半導体工学 第3版・新装版 正誤表

(2022年12月19日更新)

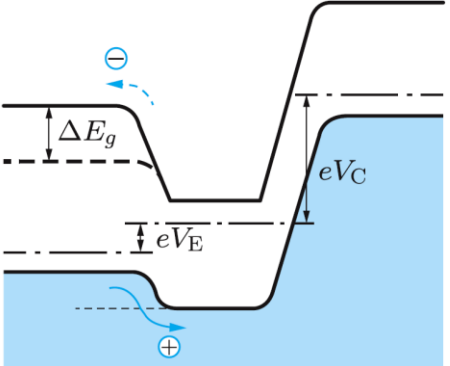
該当刷数	頁	行数など	誤	正
1,2	137	図 7.7	右のように修正	 <p>ヘテロ接合の場合 → ΔE_g</p> <p>ホモ接合の場合 → eV_C, eV_E</p>
1	157	図 8.1	 <p> 7.7×10^8 4.7×10^8 UHFテレビ 9×10^7 FM放送 7.6×10^7 2.61×10^7 短波放送 5.95×10^6 1.6×10^6 中波放送 5.4×10^5 マイクロ波 超音波 可聴周波数 </p>	○の中 FM放送
